NY GYMNASIESKOLA SLAKTHUSOMRÅDET

Slakthusområdet etapp 2C - Förtydligande bilaga

Vistelse i terrass och insynsskydd

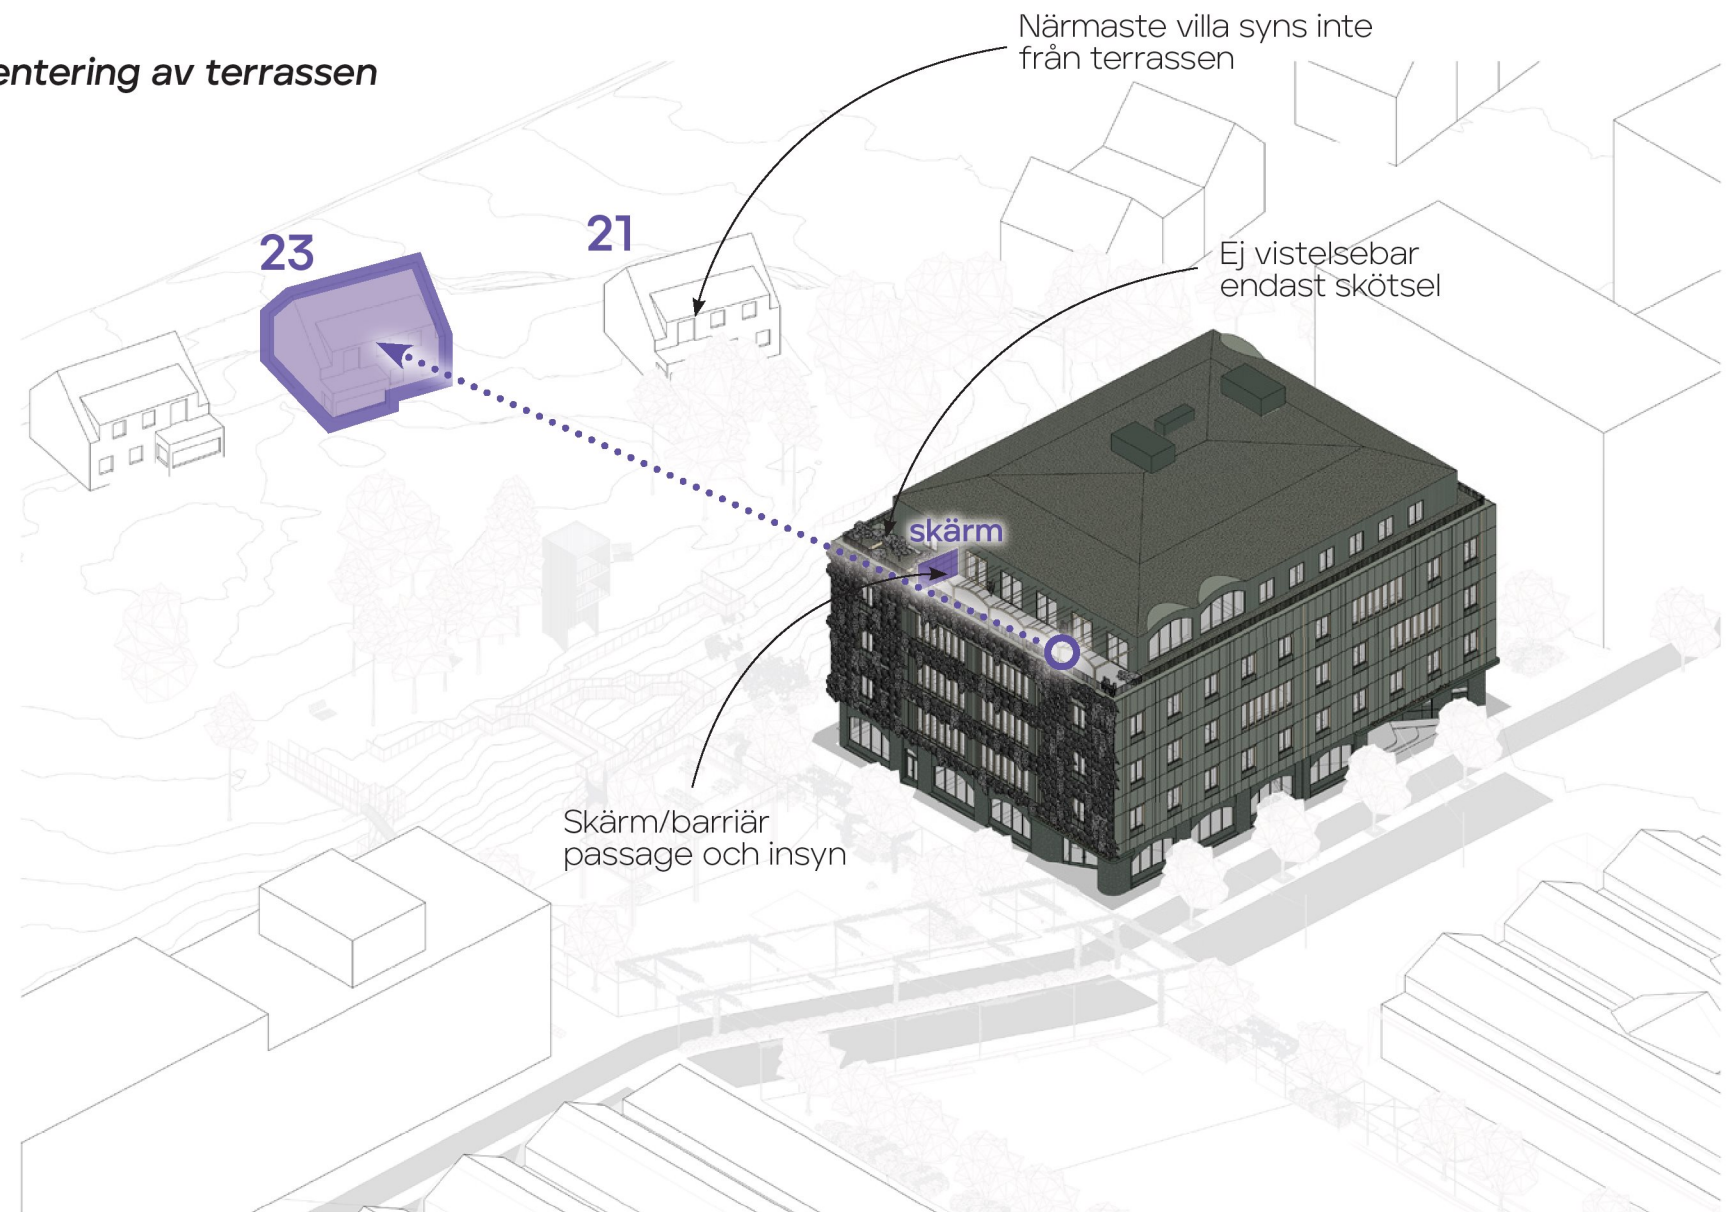
En granskningssynpunkt menar att den visionsbild som visar takterrassen på den fjärde våningens tak visar en felaktig bild av vegetationen i bakgrunden, samt att man från terrassen kommer att ha insyn i trädgården tillhörande Lindevägen 23. Den skrivande menar också att vegetation framför den fastigheten helt saknas, och inte kan nyplanteras då jordmån saknas.

Orientering av terrassen

Detaljplanen begränsar var takterrassen får finnas, genom en yta i plankartan som markerar västra delen av taket på plan 5, där terrass ej får anordnas. Terrassen är placerad på takets östra del, och avgränsas för att säkerställa att resterande del av taket ej beträds av ett låst staket, endast passerbart för underhåll/ driftspersonal. Insynen från terrassen mot trädgårdarna bedöms bli minimal, med indrag och avgränsning. Den ej beträddbara delen av taket kommer att täckas av planteringslådor med vegetation, som ytterligare minskar insynen västerut.

Justering av vegetation och representation av bergsskärningen i sektioner

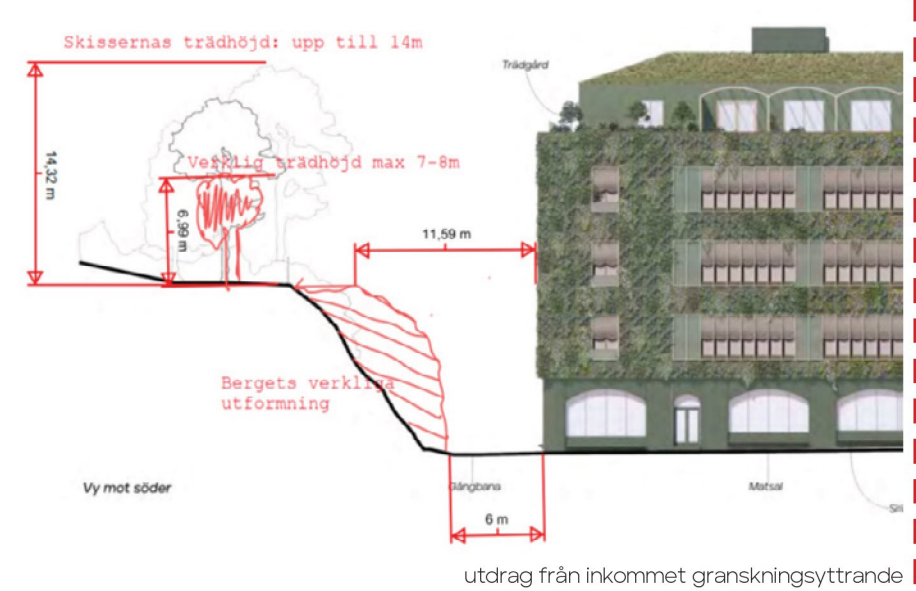
En granskningssynpunkt menar att missledande och felaktigt underlag tillhandahållits gällande vegetationsridån i Frötallen mellan den föreslagna skolan och villorna på Lindevägen. Träden är större i underlaget än i verkligheten, menar den skrivande. Den skrivande menar vidare att bergsskärningen illustreras på ett missledande sätt, och att avståndet presenteras som större mellan berg och byggnad än det är.

Trädens storlek är något större i de sektioner som till granskningen redovisas mellan skolbyggnaden och villan på Lindevägen 23. Detta beror på att underlag saknades i de trädinmätningar som gjordes efter samråd, varefter höjden syftades in. Ytterligare undersökningar efter granskningen visar att träden bedöms vara ungefär 9 meter höga, när de bär löv. Sektioner och elevationer med felaktiga träden kommer att revideras i arkitekturbilagan inför antagande, för att ge en sannare representation av verkligheten. Drönarflygningar har, som beskrivet i samrådsredogörelsen, utgjort underlag för materialet som arbetats fram efter samråd. Digitala vyer presenterades i arkitekturbilagan till granskningen, och kompletteras med ytterligare vyer i detta PM.

Bergsskärningen varierar en del i sin sektion. I det trängsta snittet är avståndet till skolbyggnaden cirka 6 meter till över 11 meter i det bredaste snittet. Skolans bottenvåning åt väster har utformats med flera gestaltungsgrepp som ska bidra till en trygg, välkomnande miljö även åt detta håll:

Utsikt från plan 5

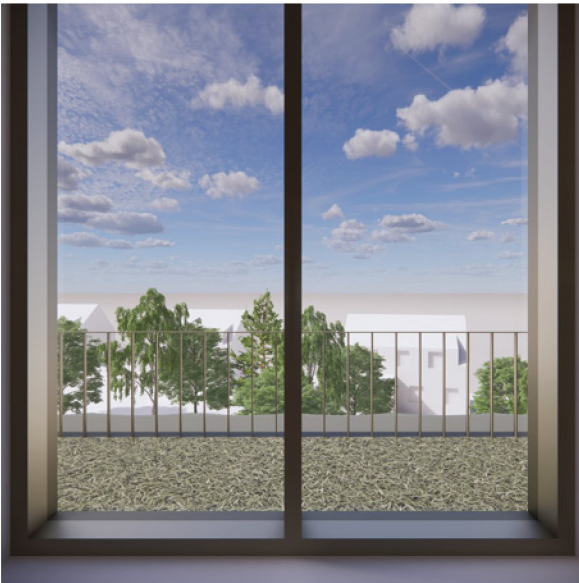
Flera granskningssynpunkter lyfter en oro för insyn i närbelägna villaträdgårdar och villor, och riktar kritik mot det utsiktsbortfall som blir effekten av den nya byggnadens placering, volym och höjd. Kritik riktas också mot illustrationer i granskningshandlingarna som visar en frodigare vegetation än i verkligheten.

Flera delar i den arkitektoniska utformningen av skolbyggnaden minskar insynen i de närmaste villaträdgårdarna. Övan syns enkla illustrationer mot villaområde utifrån tre olika fönster på plan 5.

- Fönstren på plan 5 mot villaområdet är mycket mindre och har en högre bröstning än det större fönsterparti som syns i den illustration som infogats i bilden från granskningssynpunkten. Vyn visar ungefärlig utsikt mot skolan från baksidan av Lindevägen 23.

- Vid den femte, indragna våningen finns en sarg som löper runt byggnaden, vilken angränsar sedumbård samt dränering och isolering av bjälklaget. Sargen gör det nästan omöjligt att se villatomten från plan 5, se illustrativa vyer på denna sida.

- Ett räcke runt om byggnaden på våning 4 kommer även det att minska insynen från den indragna våning 5.
- Från den fjärde våningens fönster är insynen i den närmsta villaträdgården något större, men det handlar fortfarande om ett avstånd på över 25 meter till fastighetsgräns, och betydligt längre till villabyggnaden, vilket bedöms rimligt ur insynssynpunkt. Skolan kommer dessutom att stå delvis tom under större delen av sommaren, när eleverna har sommarlov, när trädgårdarna kan tänkas användas i allra högst utsträckning.
